Krycí list ZBV

Název Stavby dle SoD: II/125 Vlašim – příčná spára u mostu 125-012 Název stavebního objektu/provozního souboru (SO/PS): km 0,000 00 - 2,608 23	Číslo SO/PS / / pořadí Změny SO/PS: SO 101/02	Číslo ZBV: 2
---	---	---------------------

Předmět Změny: Oprava betonového žlabu

Vyjádření AD k možnému návrhu řešení havarijního stavu odvodňovacího žlabu

Návrh řešení – příčné řezy – varianta 1 a varianta 2

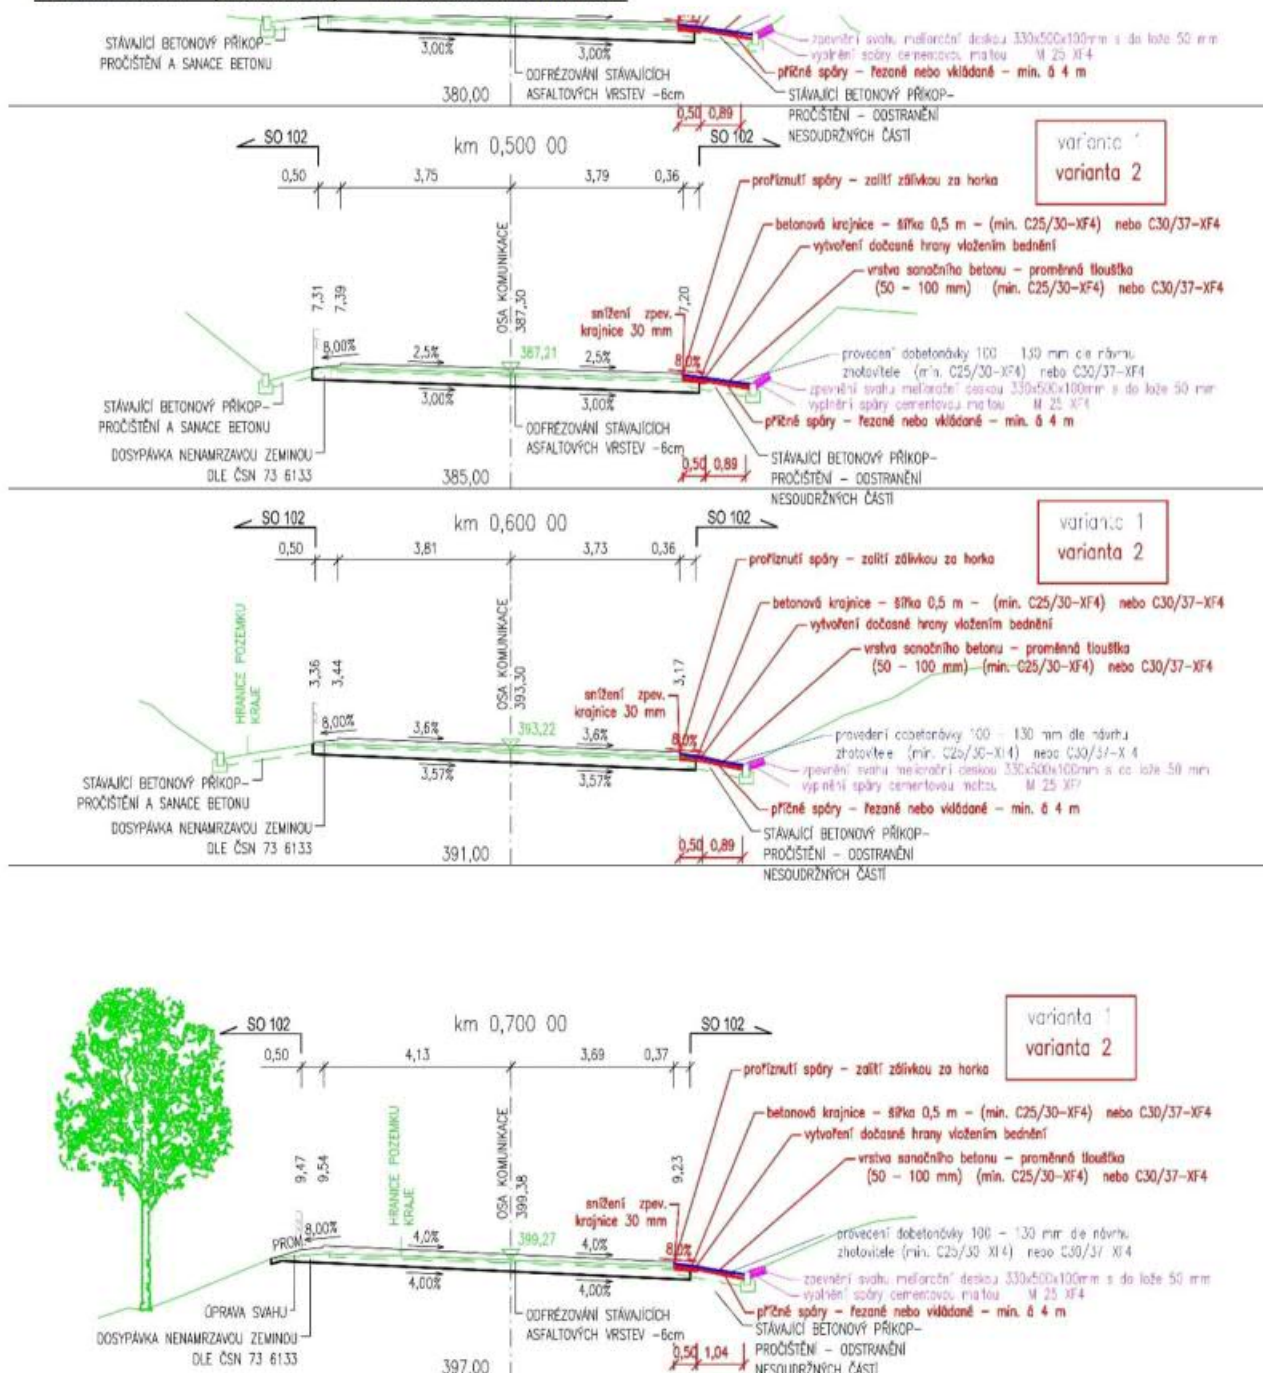
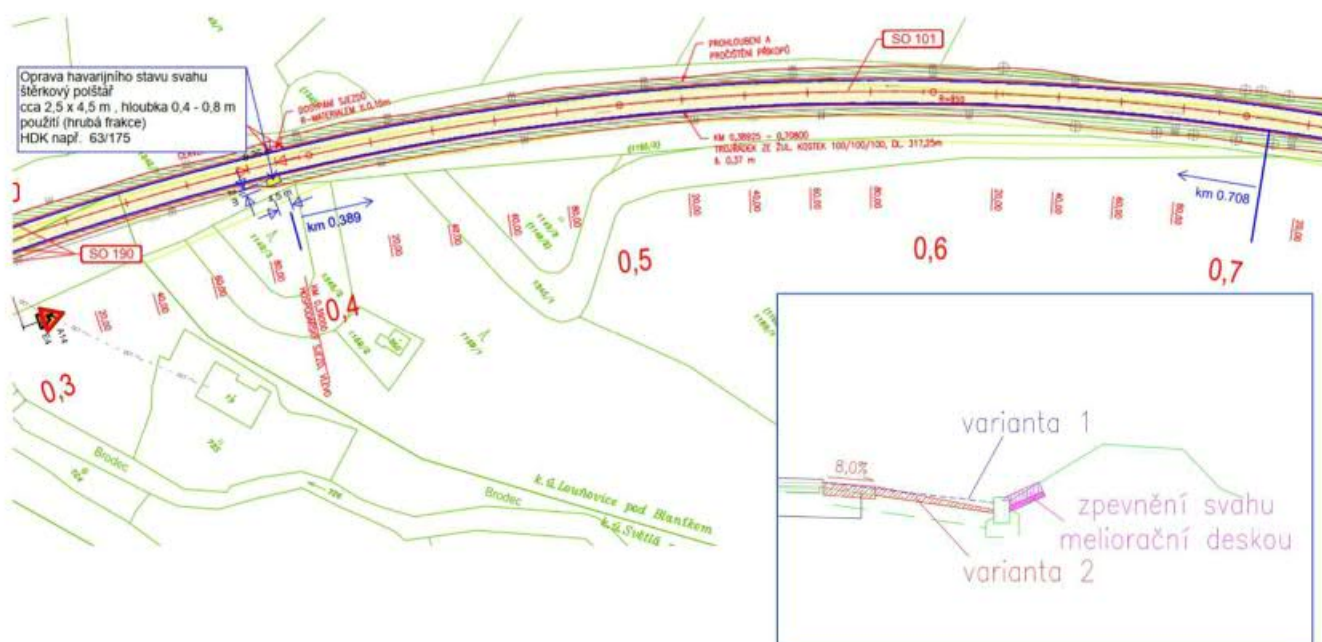
Řešení je s komentářem ve 2 variantách:

Varianta 1 (modrá) – dle návrhu zhotovitele předpokládá dobetonování v jednotném sklonu (přesahujícím 8 %)

- navržený beton C30/32 – XF4 a v tloušťce 100 – 130 mm. Při tomto řešení však dojde k vyrovnání původní zpevněné odvodňovací hrany obrubníku a hrozí zvýšená eroze nezpevněného bočního svahu.
Řešením je zpevnění spodní části svahu příkopu meliorační deskou (min. rozměry 330 x 500 x 100 mm – umístěné podélně) do lože min. 50 mm.

Varianta 2 (červená) – předpokládá vybetonování pásu krajnice v šířce 0,5 ve sklonu 8% a dobetonování zbytku odvodňovacího pásu v proměnném sklonu – při zachování min. výšky 50 mm odvodňovací hrany obrubníku.

Předpokladem je možné dobetonování desky v postupně klesající tloušťce – 100 (130) mm – min. 50 mm a vytvoření podélného přechodu pomocí pracovní hrany.

Toto řešení by při zachování min. výšky odvodňovací zpevněné hrany nemuselo nutně znamenat zpevnění spodní části svahu příkopu meliorační deskou (min. rozměry 330 x 500 x 100 mm – umístěné podélně) do lože min. 50 mm – které by však v obou variantách bylo vhodnější doplnit.

Lokální oprava havarijního stavu svahu vpravo (km 0.389) – vyústění odvodňovacího žlabu

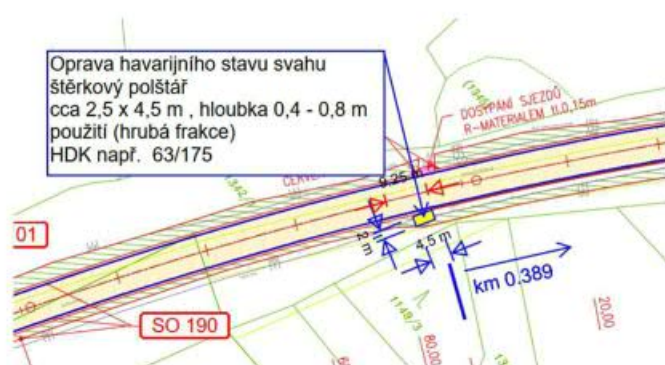
V důsledku přívalového deště v průběhu 05/2024 došlo k vymletí a poškození stávajícího stavu odvodňovacího žlabu a části silničního tělesa v místě výtoku odvodnění (*vazba toku vody v trase stávající zpevněné odvodňovací rýhy ve volném terénu*)

V místě výtoku je pro eliminaci dynamických účinků srážkové vody a současně doplnění rozebrané části silničního tělesa doporučeno vytvoření rozptylového polštáře z hrubého drceného kamení, případně lomového kameniva vhodné frakce v rozsahu cca 63 – 175.

Orientační rozměry polštáře : 4,5 m x 2,0 m , hloubka 0,4 – 0,8 m

(Rozměr a provedení bude upřesněno zhotovitelem dle použité technologie provádění)
